Vorhabenbezogener Bebauungsplan V 30/III
„Alkenrath – Kita zwischen Geschwister-Scholl-
Straße und Teich“

Äußerungen zur Beteiligung

Abwägungsvorschlag der Verwaltung mit Beschlussentwurf
gem. § 1 (7) BauGB

Stand: August 2022

Mögliche Ausweichstellplätze im Nahbereich – Kartengrundlage: Geobasis.NRW 2022, ohne Maßstab.

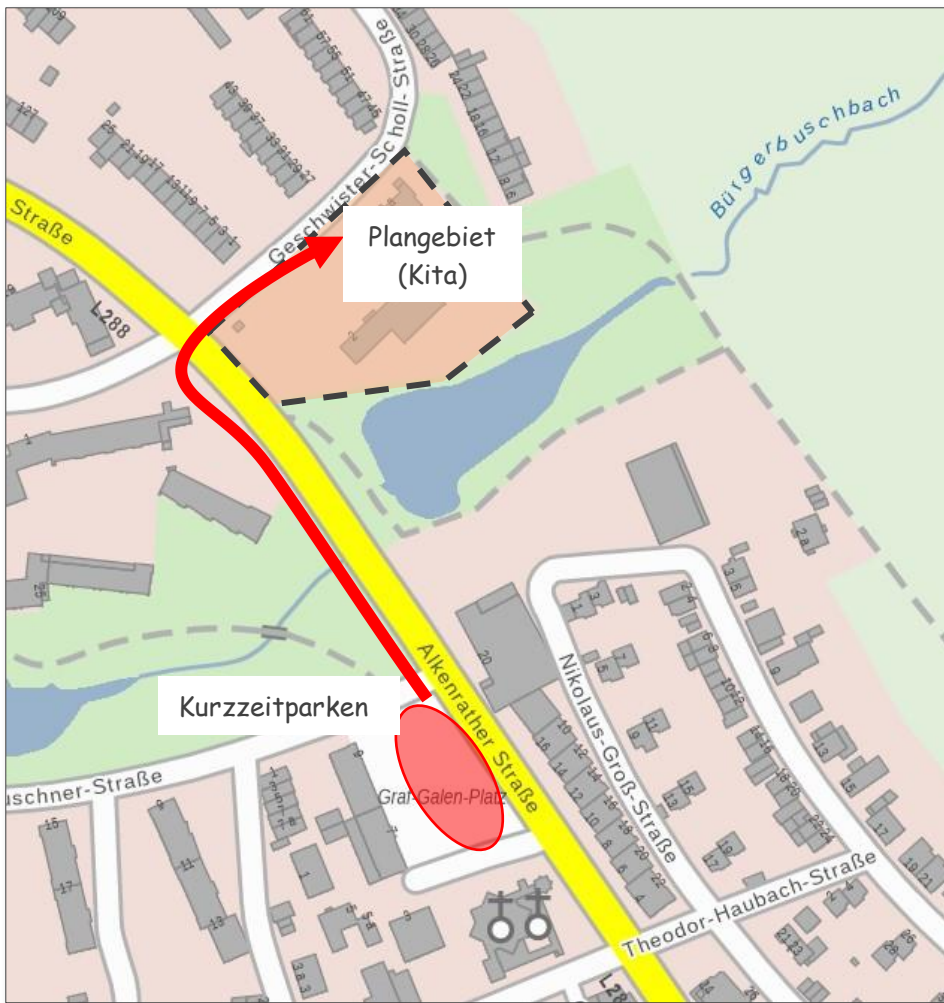
Es ist nochmal hervorzuheben, wie angespannt die Parksituation in der Geschwister-Scholl-Straße ist und dass die Straße vollständig ausgelastet ist, sodass keinerlei Spielraum für zusätzliche Parksuchende vorhanden ist.

Die Landesbauordnung geht hier bei den Kita Stellplätzen für die Hol- und Bringverkehre lediglich von einem Stellplatz pro 20-30 Kinder aus. Das Verkehrsgutachten geht im Worst Case davon aus, dass 70 % der Kinder mit dem PKW gebracht werden, was 84 Fahrzeuge ausmacht. Hier sollten laut Gutachten bei einer durchschnittlichen Verweildauer der Eltern von 5 Minuten, insgesamt 16-23 Stellplätze für 120 Kinder und insgesamt 22 Mitarbeiter errichtet werden. Dies scheint jedoch recht realitätsfern.

Kein Kindergartenkind wird eigenständig zur Kita gehen (auch nicht wie im Gutachten genannt die älteren Kinder) und erfahrungsgemäß wird der überwiegende Teil der Kinder durch die Eltern mit dem PKW, beispielsweise auf dem Weg zur Arbeit, gebracht. Darüber hinaus stehen auch in der näheren Umgebung der Kita keine Ausweichplätze zur Verfügung an denen die Eltern parken könnten, sodass die Gefahr, bei lediglich insgesamt 16-23 Stellplätzen für den Hol- und Bringverkehr sowie für die Mitarbeiter, für ein Verkehrschaos in der Geschwister-Scholl-Straße, extrem hoch ist. Gerade eine Einbahnstraße kann diese Verkehre bzw. die haltenden PKWs vor dem Gebäude nicht aufnehmen. Zudem sind die öffentlichen Stellplätze im Straßenraum erfahrungsgemäß rund um die Uhr belegt, sodass die ankommenden Eltern bei einer vollständigen Belegung des Kindergartenparkplatzes keinerlei Ausweichmöglichkeiten im öffentlichen Straßenraum haben und, wie es die Erfahrung zeigt, kreuz und quer in der Zufahrt und im öffentlichen Verkehrsraum halten und parken werden. Dies ist aufgrund der Nähe zur Alkenrather Straße dazu geeignet, zusätzlich zu den morgendlichen Verkehren, ein weiteres Verkehrschaos auf der Alkenrather Straße auszulösen.

In der Verkehrsuntersuchung wird auf Seite 16 festgehalten, dass aufgrund der – zum heutigen Bestand – ähnlichen Zufahrtssituation voraussichtlich kein seitlicher Stellplatz in der „Geschwister-Scholl-Straße“ entfallen wird. Der Entfall eines Stellplatzes (eine Fahrzeuglänge) ist aber nicht ganz auszuschließen.

Sollten im Zusammenhang mit der Umsetzung der Planung in der Praxis doch problematische Situationen in der „Geschwister-Scholl-Str.“ entstehen, ist es angedacht eine Regelung für den Stellplatzbereich des nahen Graf-Galen-Platzes zu finden um dort kurzzeitig den PKW abstellen zu können. Von dort sind es etwa zwei bis drei Gehminuten zur geplanten Kita.
